島根原子力発電所 2号炉

確率論的リスク評価（PRA）について

地震レベル1 PRA

平成31年4月
中国電力株式会社

図1 地震時に特有な事故シナリオの選定フロー

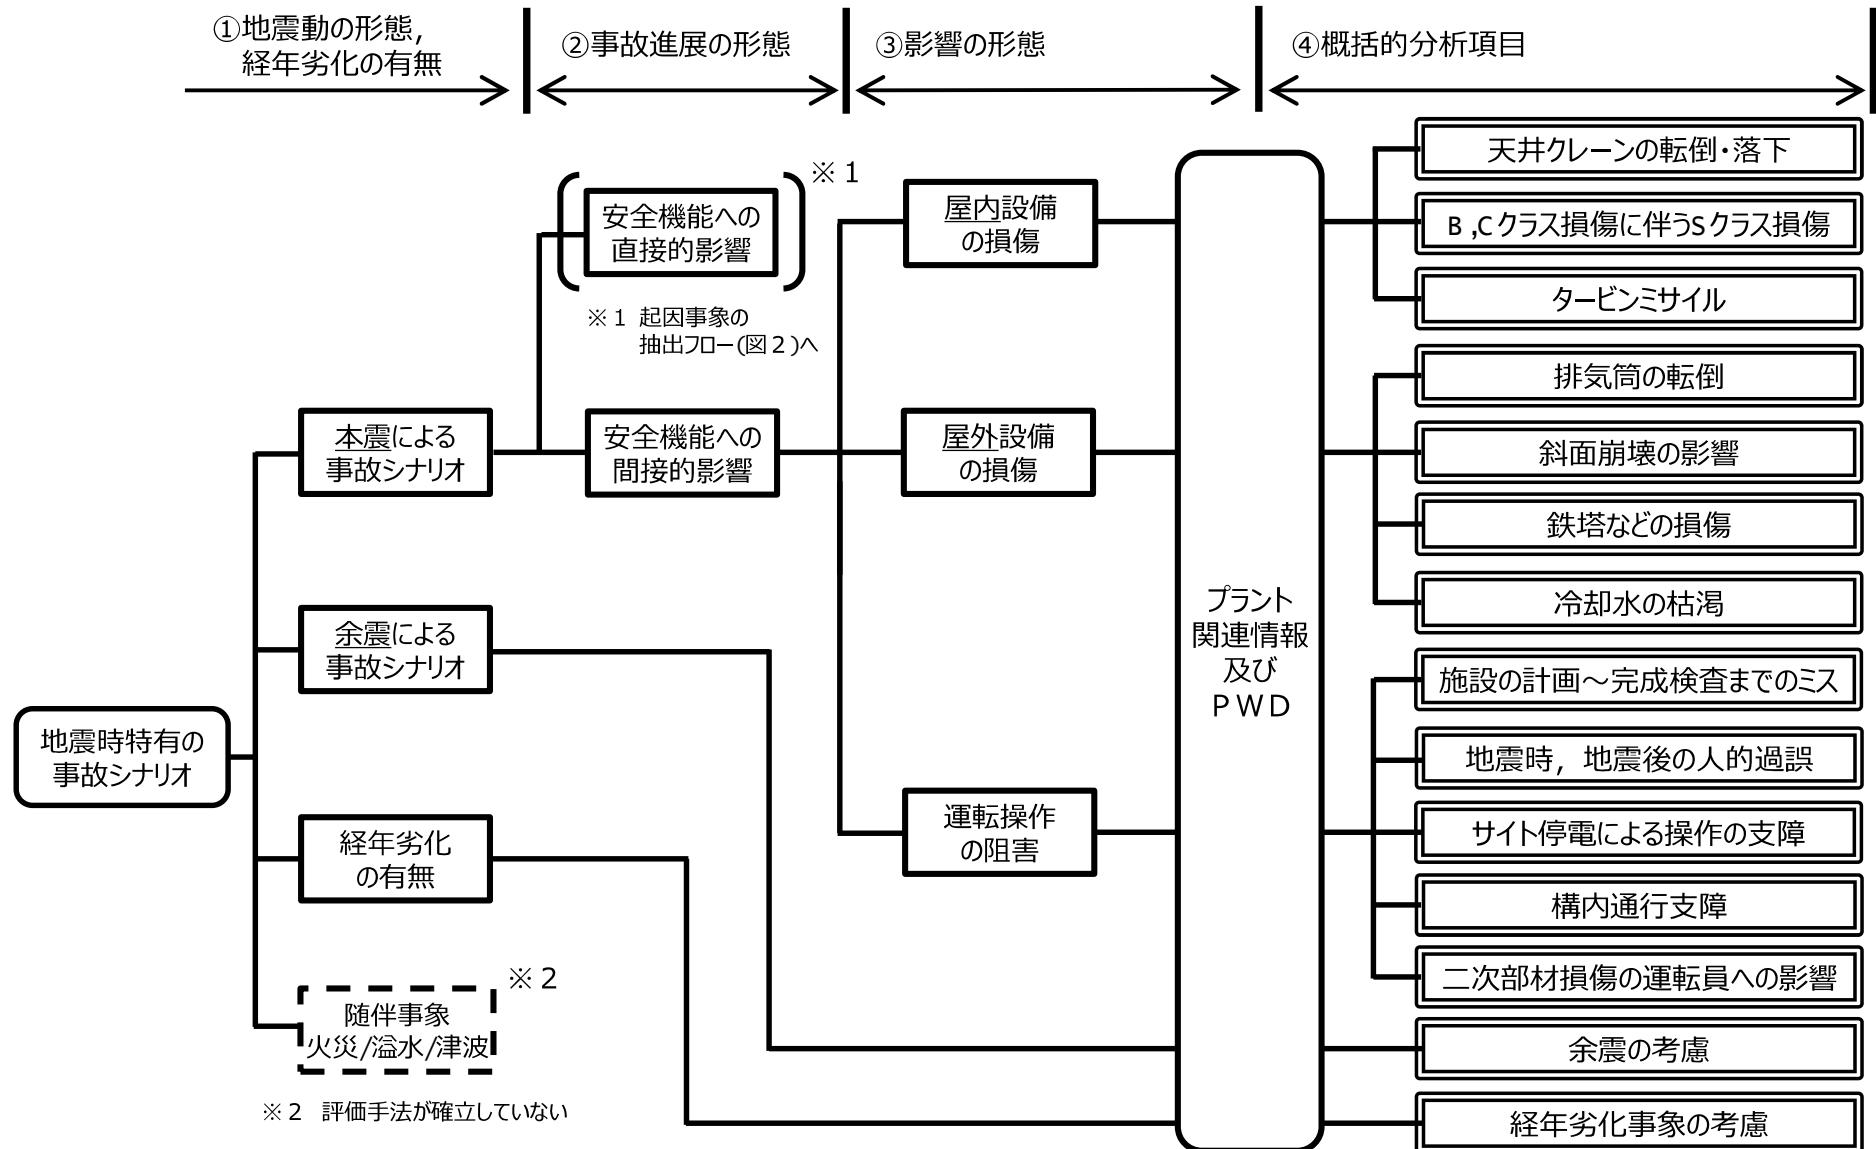
- 指摘事項（第142回審査会合（平成26年9月30日））
起因事象の抽出について、網羅性及びスクリーニングの考え方を説明すること。
- 回答
 - 以下の手順により広範な事故シナリオの分析を行っており、設定した事故シナリオは網羅性を有していると考える。
 - 「原子力発電所の地震を起因とした確率論的安全評価実施基準：2007」に基づき、地震時に特有の事故シナリオの主要因として、地震動の形態（本震、余震）、経年劣化の有無に着目し、本震による事故シナリオについては、さらに事故進展の形態や影響の形態による細分化を行った上で、収集したプラント情報及びプラントウォークダウンによって、事故シナリオを網羅的に抽出した（図1）。
 - 選定した事故シナリオのうち、安全機能への直接的影響がある事故シナリオについては、図2のとおり起因事象として考慮している。それ以外の事故シナリオについては、分析によるスクリーニングを行った。
 - 加えて、国内の震害事例を調査し、広範な分析により設定した事故シナリオ以外に、新たに考慮すべき事故シナリオは抽出されないことを確認した。

図 1 S_u を用いた評価及び F_μ を考慮した評価の考え方

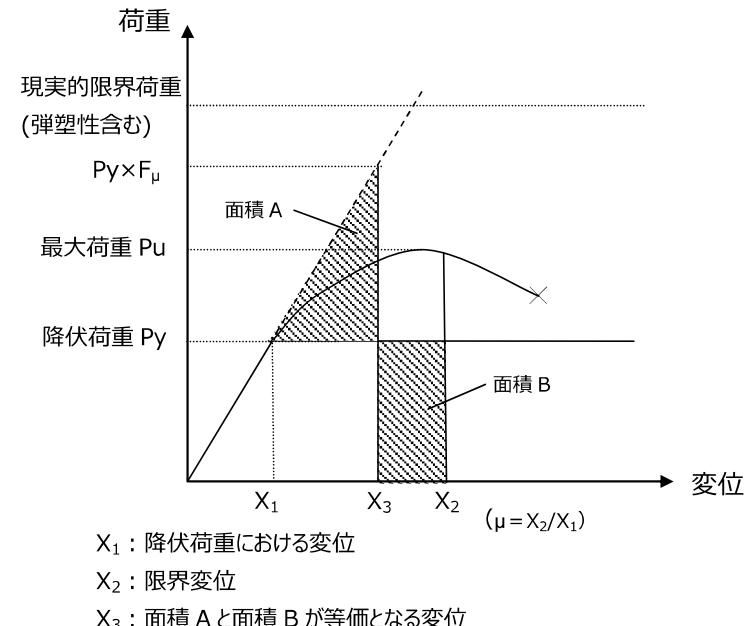
ケーブルトレイのF V重要度が高いことについて、シーケンス選定に対する影響について説明すること。

➤ 見直し前は、強度係数 F_s 算出時に引張強さ S_u の値を用いた評価を行っていたが、見直し後では強度係数 F_s 算出時に降伏点 S_y を用い、塑性エネルギー吸収係数 F_μ を考慮した評価を行った。（図 1）

➤ 塑性エネルギー吸収係数 F_μ は、次式の Newmark 式を用いて算出した。

➤ μ は塑性率であり、試験体の加振試験で得られたサポートの塑性率（図 2）を参照し、 F_μ は以下の値として設定する。

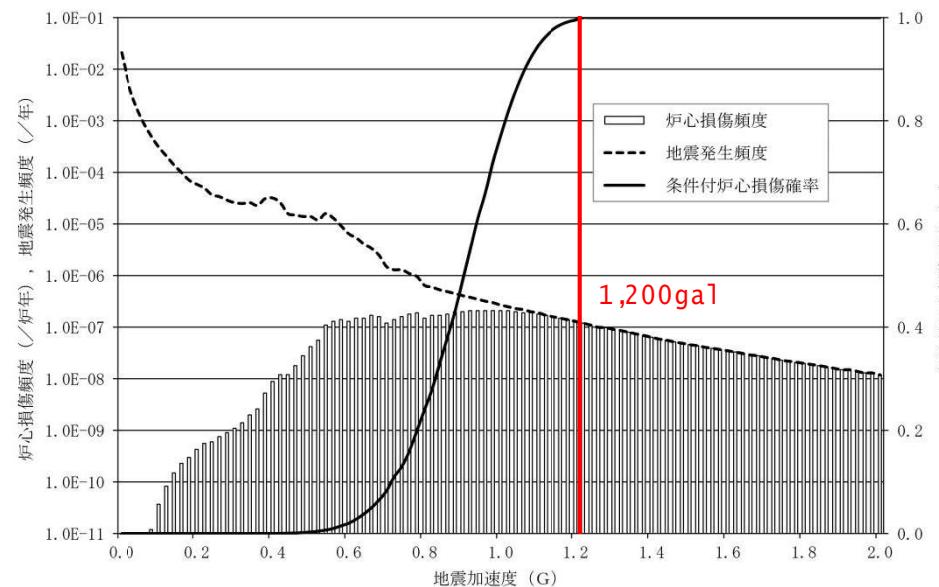
- 指摘事項（第142回審査会合（平成26年9月30日））
排気筒に損傷を起こす地震動レベルとして、1200ガル相当を考慮している理由を説明すること。
- 回答
 - 排気筒の健全性を確認する地震動レベルとしては、地震 P R Aにおいて条件付炉心損傷確率が1となる地震動レベルを目安として1,200gaを設定した。
